指数追加のご案内

*No.J-804 ホンダ N-BOX (JF3・4系) 2018年1月を下記の通り追加いたします。

*No.J-804 ホンダ N-BOX (JF3・4系) 2018年1月を下記の通り訂正いたします。

P.71-2 B260

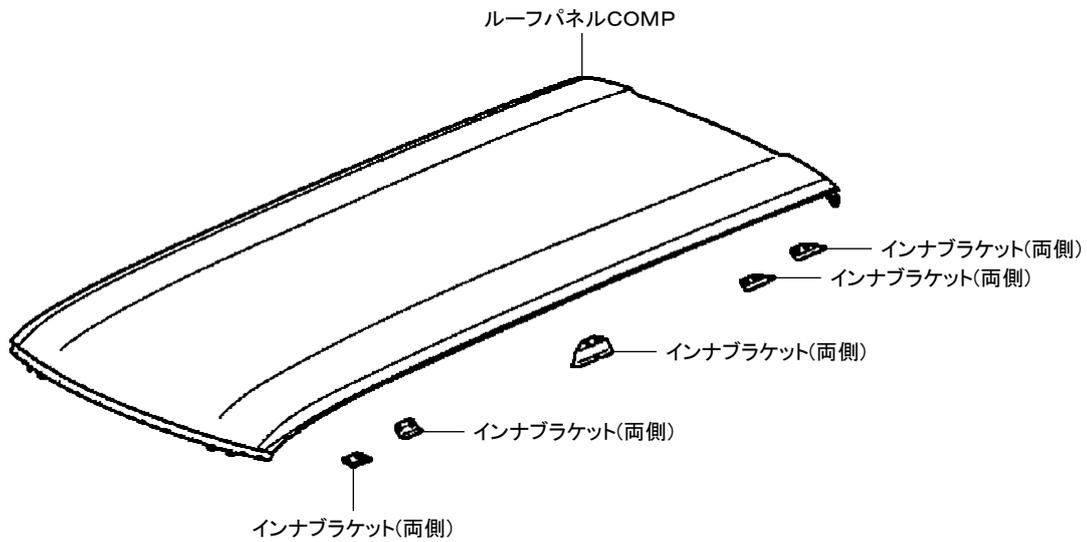
指数を追加設定しましたので、該当箇所に差込み願います。

B260	
(1) ルーフパネルCOMP取替	
12. 90	取外し状態
	<ul style="list-style-type: none">・フロントカウルトップAssy・テールゲートCOMP・両側テールゲートヒンジCOMP・ルーフライニングAssy
	<ul style="list-style-type: none">・両側フロントシート・リヤシート・フロントウインドシールドガラスセット
	(含) 作業および部品
	<ul style="list-style-type: none">・両側インナブラケット取替・両側インナブラケット取替・両側インナブラケット取替・両側インナブラケット取替
	<ul style="list-style-type: none">・両側インナブラケット取替・水密テスト・付属品

B230

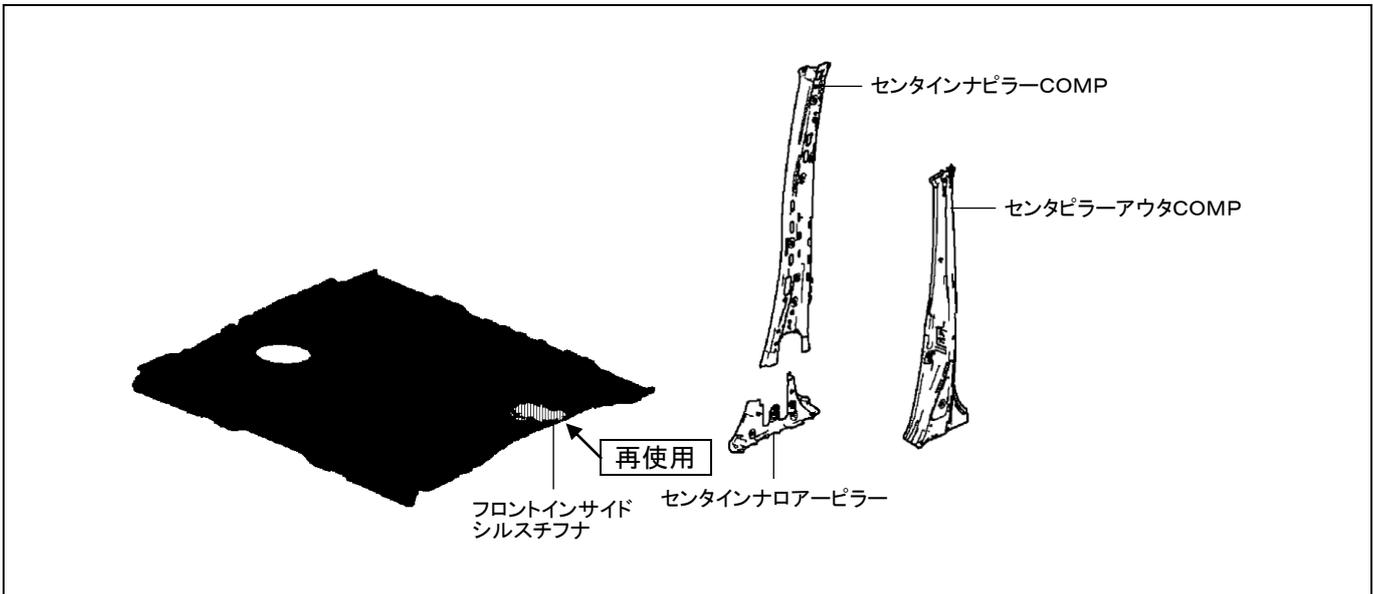
指数の追加があったため、該当ページを差替え願います。

B230	
(1)片側センタピラー取替	
左側	取外し状態
5. 10	・ルーフライニングAssy ・フロントシート
助手席スーパースライドシート 左側	(含)作業および部品
5. 40	・センタインナピラーCOMP取替 ・センタインナローピラー取替 ・フロントインサイドシルスチフナ(再使用) ・付属品
右側	取外し状態
4. 50	・ルーフライニングAssy ・フロントシート (含)作業および部品 ・センタインナピラーCOMP取替 ・センタインナローピラー取替 ・付属品
・フロントインサイドシルスチフナの部品名称は助手席スーパースライドシート非装着車の場合フロントシートアウタリヤスチフナとなる	
・フロントインサイドシルスチフナ、フロントシートアウタリヤスチフナの名称はボディ整備編より引用

左側 5. 10 助手席スーパースライドシート 左側 5. 40	取外し状態	・ルーファイニングAssy ・フロントシート
	(含)作業および部品	・センタインナピラーCOMP取替 ・センタインナローアープラー取替 ・フロントインサイドシルスチフナ(再使用) ・付属品
右側 4. 50	取外し状態	・ルーファイニングAssy ・フロントシート
	(含)作業および部品	・センタインナピラーCOMP取替 ・センタインナローアープラー取替 ・付属品

・フロントインサイドシルスチフナの部品名称は助手席スーパースライドシート非装着車の場合フロントシートアウトリヤスチフナとなる
 ・フロントインサイドシルスチフナ、フロントシートアウトリヤスチフナの名称はボディ整備編より引用

B241

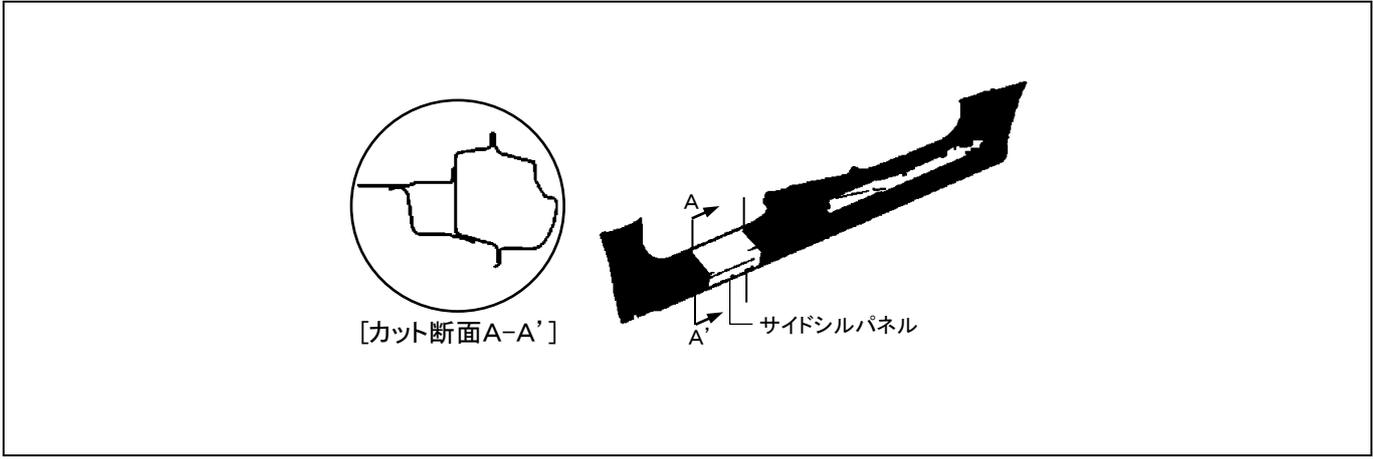
(1)片側サイドシルパネル(センタピラー関係なし)取替

2. 60	取外し状態	・サイドシルガーニッシュAssy
	(含)作業および部品	・フロントサイドガーニッシュAssy脱着 ・フロントドアウエザーストリップ脱着 ・付属品

・センタピラーを含まない前部でのカット作業
